質疑応答書

令和7年6月16日
社会福祉法人キューピット福祉会
理事長 堀井 桂子

入札対象工事名 「幼保連携型認定こども園ポエムキューピットこども園（仮称）新築工事」

TITLE
階段詳細図01

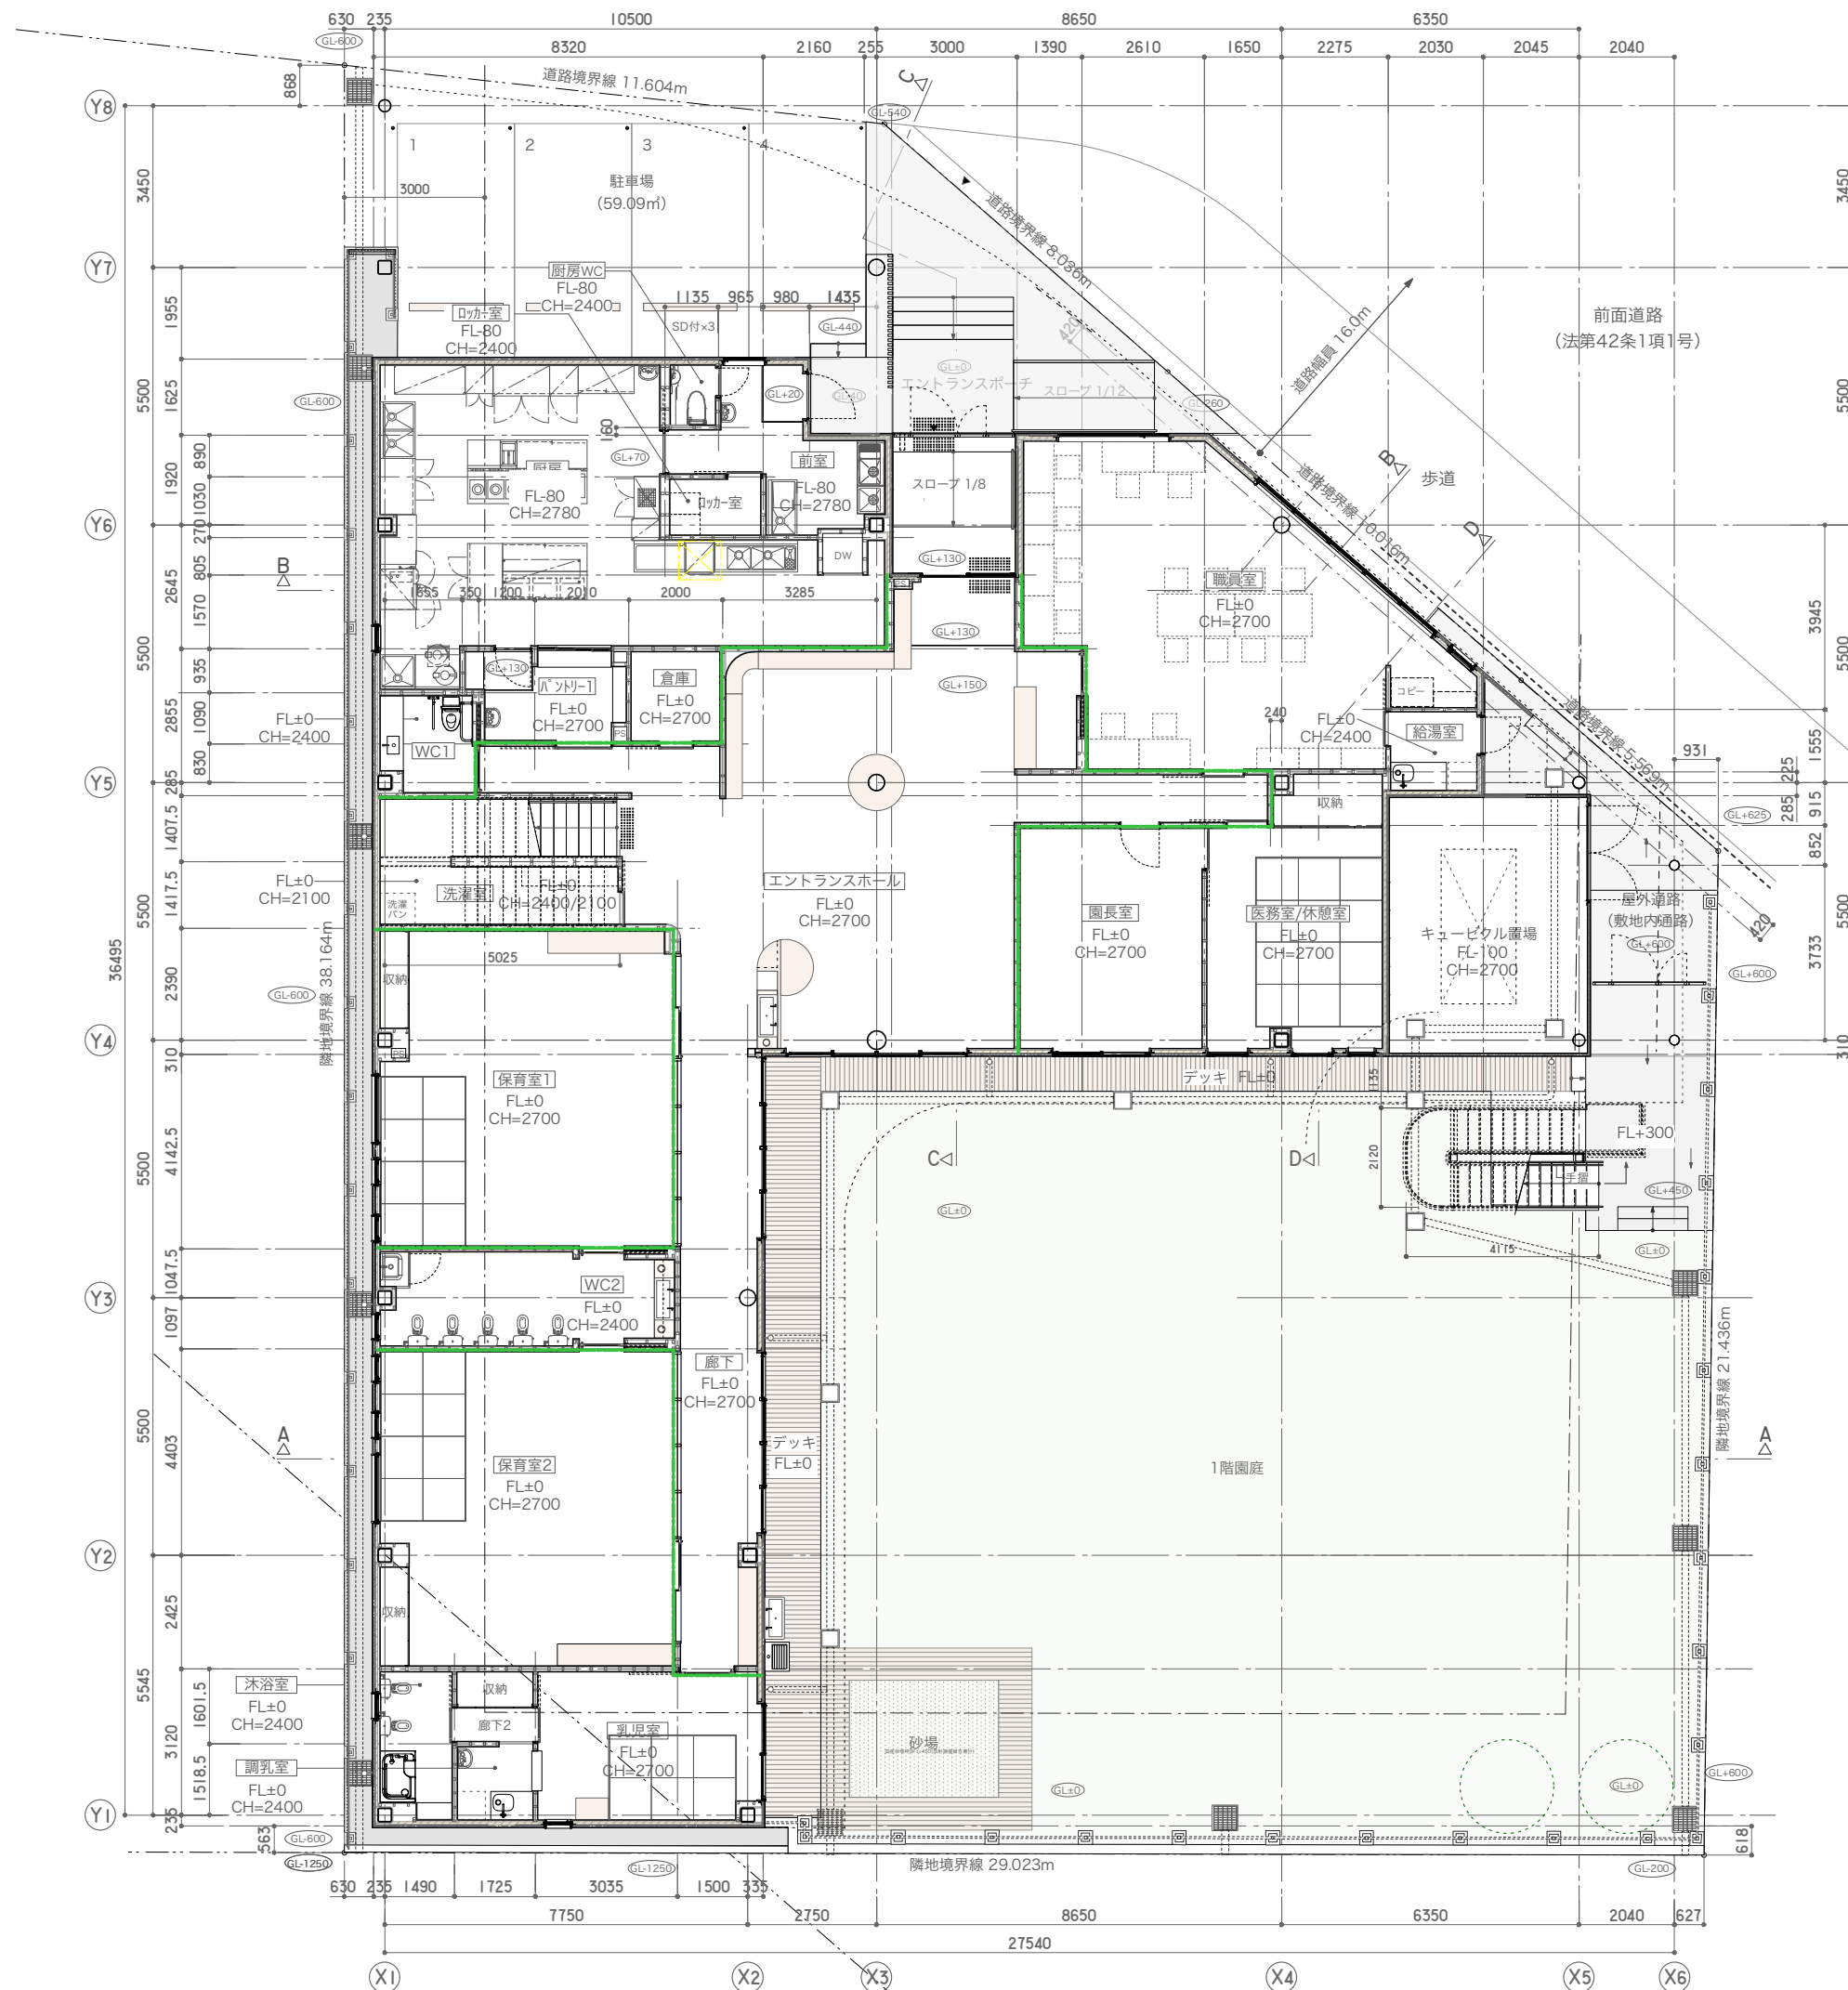
49	A-43	階段 中壁側の手摺において、左側の平面図では手摺が有るように見えますが右側の平面図では手摺が無いように見えます。中壁側の手摺は不要と考えて宜しいでしょうか。又、必要な場合は仕様を御指示下さい。	屋外階段の中壁側に手摺が抜けていましたので追加します。ビニル手摺：ナカ工業/高耐候グラン (0-34)+UN-55 →追加資料01参照
50	A-27	雨水会所300角 コンクリート蓋(建築工事)において、断面詳細を御指示下さい。	雨水会所 会所桝300 H=900
51	A-3 A-6	コンポジションビニル床タイルの厚さが、特記仕様書はt2.0、仕上表はt=3.0と異なります。特記仕様書を正と考えて宜しいでしょうか。御指示下さい。	仕上表を正とします。
52	A-3 A-6	壁下地の耐水石膏ボードが、特記仕様書はt12.5、仕上表はt12と異なります。特記仕様書を正と考えて宜しいでしょうか。御指示下さい。	よいです。
53	A-6 A-38～42	1. 2F外壁廻り(外壁:アスロック)の壁が、仕上表、断面詳細図にGL工法と記載が御座いますが、LGS65型のフカ壁と考えて宜しいでしょうか。御指示下さい。	1. 2F外壁廻り(外壁:アスロック)の壁はGL工法、柱型等LGS65型のフカ壁です。
54	A-26	廊下に面する壁は耐火間仕切とする。と仕上表に記載が御座いますが、Rの壁の仕様は直線が耐火間仕切、Rの壁は間仕切と同じと考えて宜しいでしょうか。御指示下さい。	よいです。
55	A-6 A-54	厨房巾木仕上が、仕上表はSUS巾木、展開図はツグ巾木と異なります。仕上表を正と考えて宜しいでしょうか。御指示下さい。	よいです。
56	A-6 A-26 A-29 A-56 A-57	WC1・2の床下地が、仕上表・展開図はセルフベリング、平面詳細図はSL+100=FL(乾式二重床)と異なります。仕上表・展開図を正と考えて宜しいでしょうか。御指示下さい。	仕上表・展開図は誤りです。平面詳細を正とします。(WC3,4と同仕様)
57	A-6 A-56 A-57 A-63 A-64	WC1～4の壁下地が、仕上表はPB12.5、展開図は耐水ボードt=12と異なります。仕上表を正と考えて宜しいでしょうか。御指示下さい。	よいです。

手摺・手摺子: StFB 44x12・StFB 44x9 防錆塗装の上 フッ素樹脂塗装

追加資料02

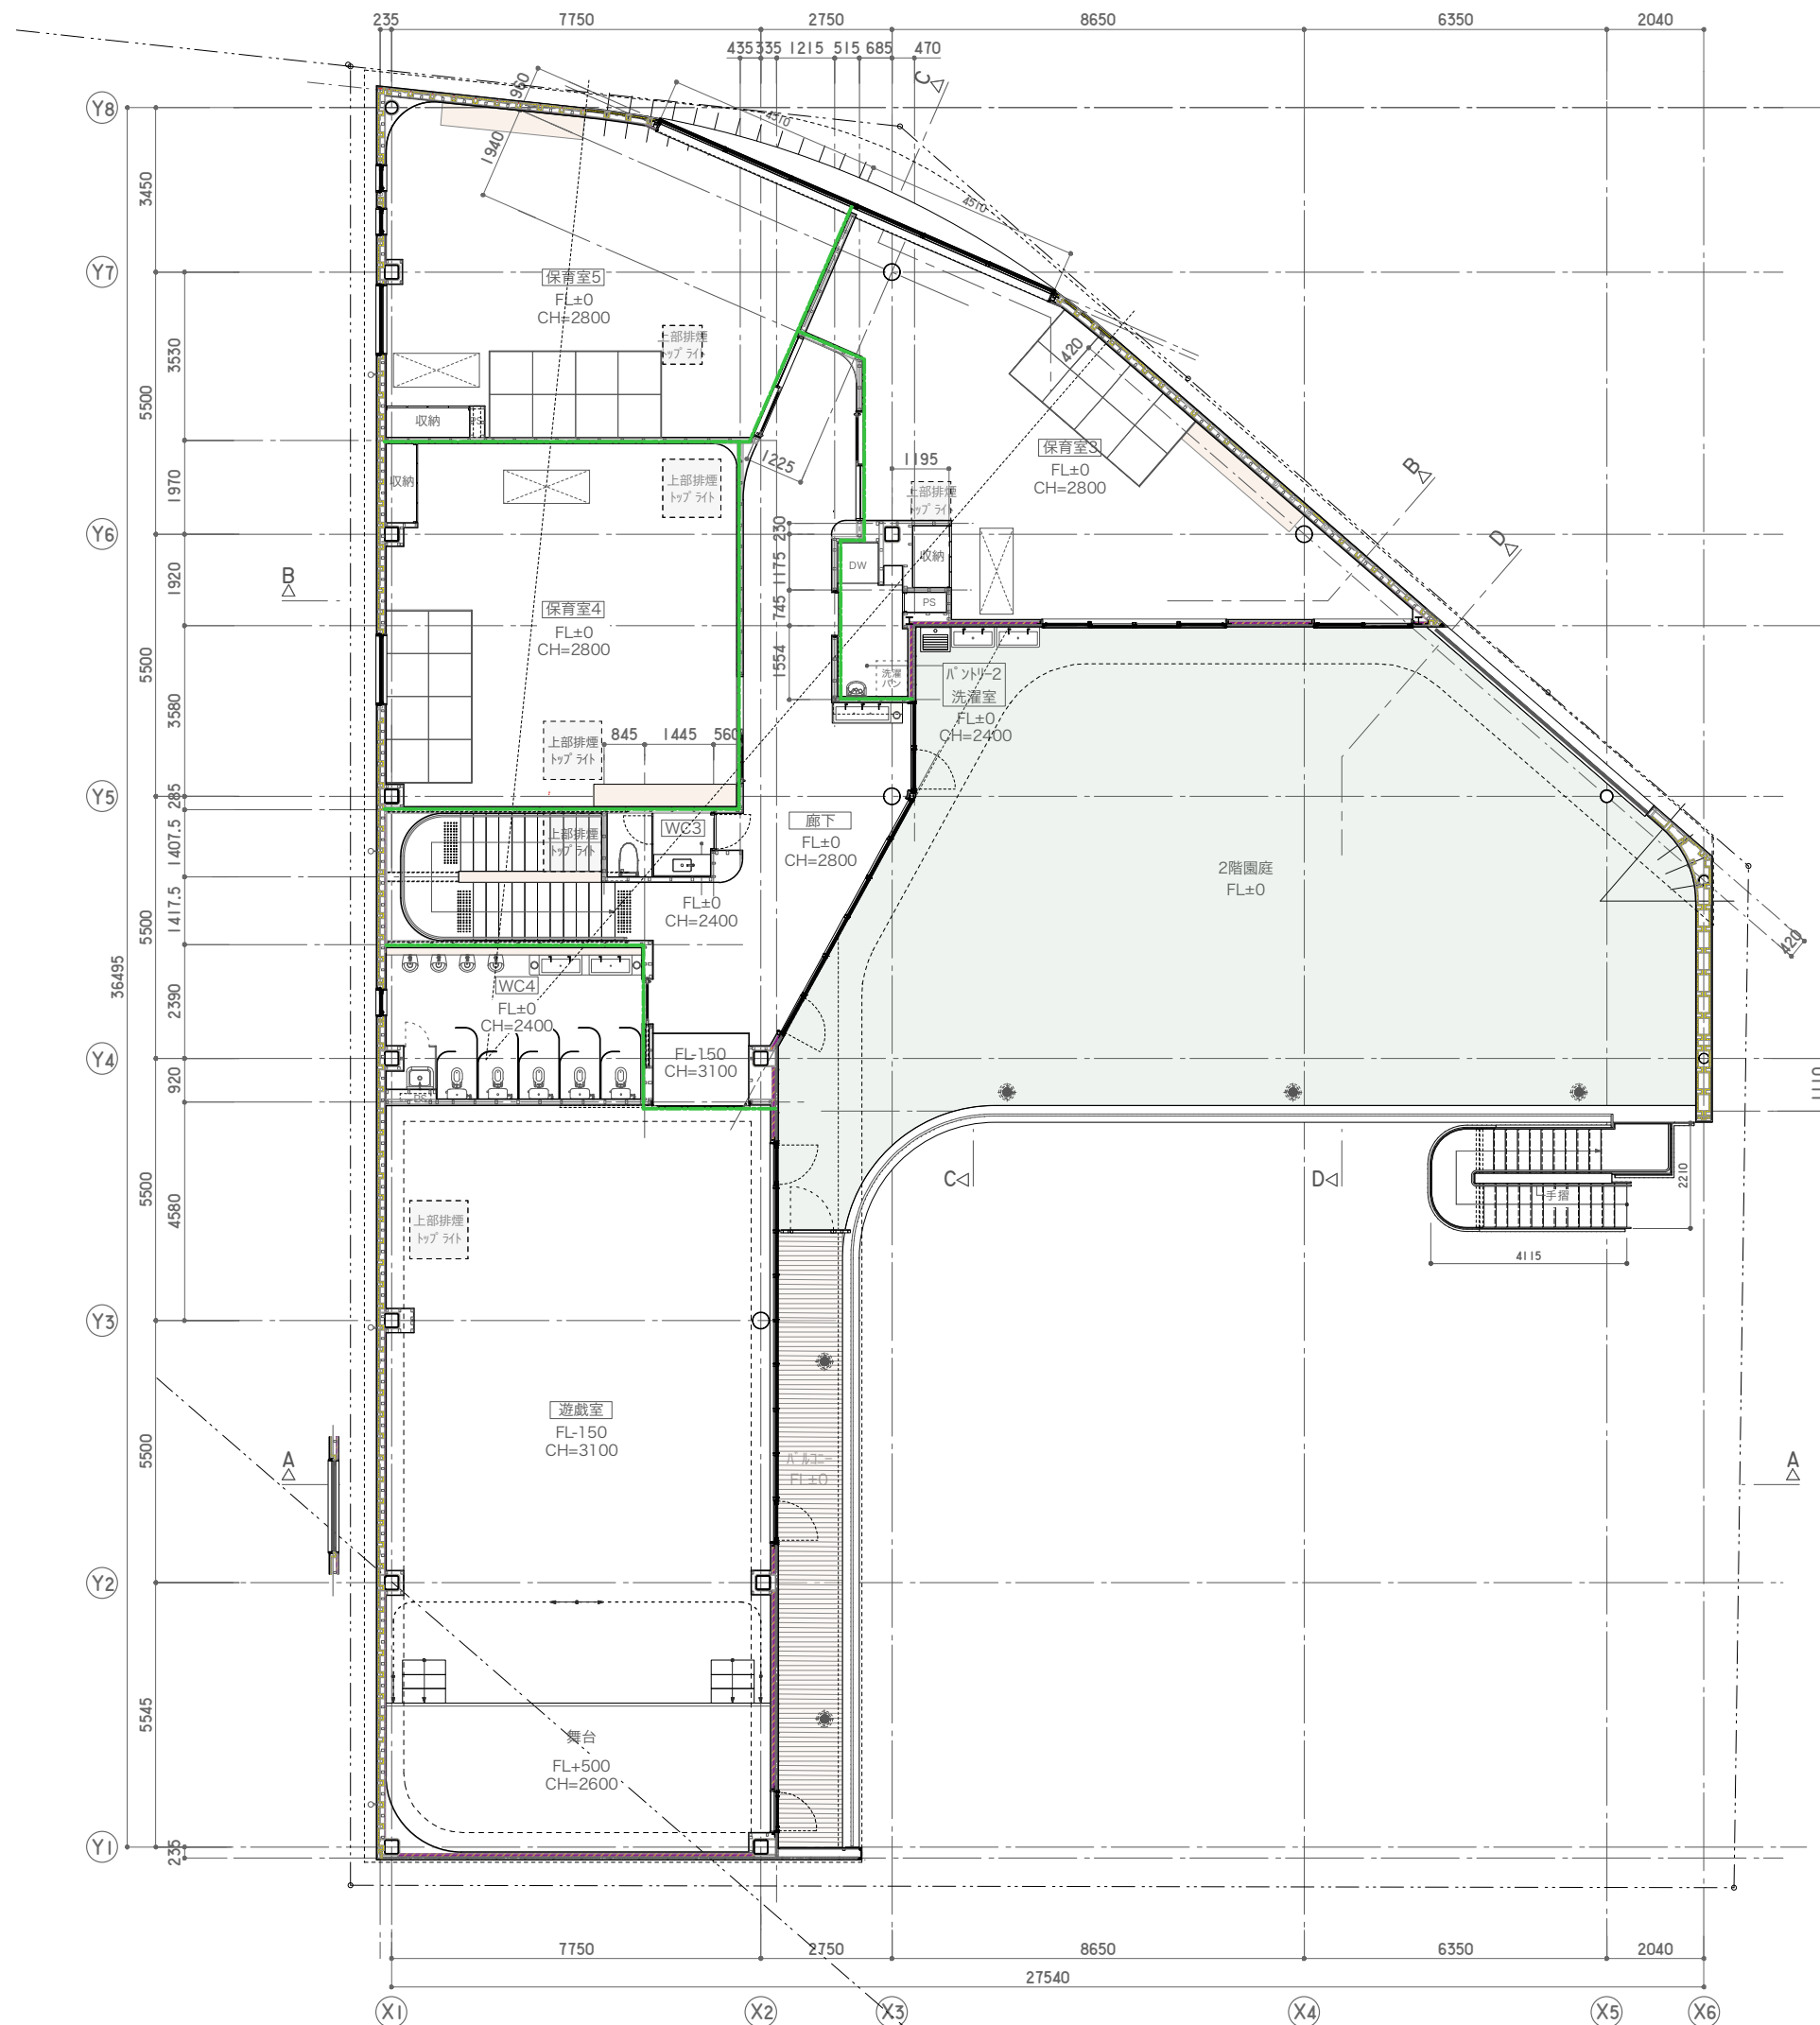
65	A-6. 39	耐火壁の仕様が、仕上表は強化PB25×2(LGS75)、断面詳細図はPB15と異なります。耐火認定番号:QF060BP-9072より強化PB15を両面貼と考えると宜しいでしょうか。御指示下さい。	仕上表が正です。断面詳細図の耐火認定番号:QF060BP-9072→間仕切壁（共通）/60分耐火認定番号：FP060NP-0415(2)に変更 →追加資料02//03参照												
66		前室上框内(GL+20の範囲)床仕上げは、部屋全体同様のセルフレベルリング+NSシート800と考えると宜しいでしょうか。御指示下さい。	よいです。												
67	A-6 A-64	WC4の巾木仕上が、仕上表は樹脂巾木、展開図はソフト巾木と異なります。仕上表を正と考えると宜しいでしょうか。御指示下さい。	よいです。												
68	A-6 A-24 A-64	パントリー・洗濯室仕上表が仕上表・天井伏図・展開図にて下記のように異なります。仕上表を正と考えると宜しいでしょうか。御指示下さい。 <table><tr><td>仕上表</td><td>天井伏図</td><td>展開図</td></tr><tr><td>・壁 石膏ボード t12.5</td><td></td><td>耐水ボード t12</td></tr><tr><td>・天井 化粧ケイカル板</td><td>左記に同じ</td><td>化粧ケイカル板+VP</td></tr></table>	仕上表	天井伏図	展開図	・壁 石膏ボード t12.5		耐水ボード t12	・天井 化粧ケイカル板	左記に同じ	化粧ケイカル板+VP	よいです。			
仕上表	天井伏図	展開図													
・壁 石膏ボード t12.5		耐水ボード t12													
・天井 化粧ケイカル板	左記に同じ	化粧ケイカル板+VP													
70	A-44	Stパイプ 34φ加工SOP塗装仕上の手摺が必要な場合、施工範囲御指示下さい。	手摺はビニル手摺：ナカ工業/高耐候グーラン（0-34）+UN-55となります。

— : 114条区画間仕切壁
60分耐火認定番号
FP060NP-0415(2)
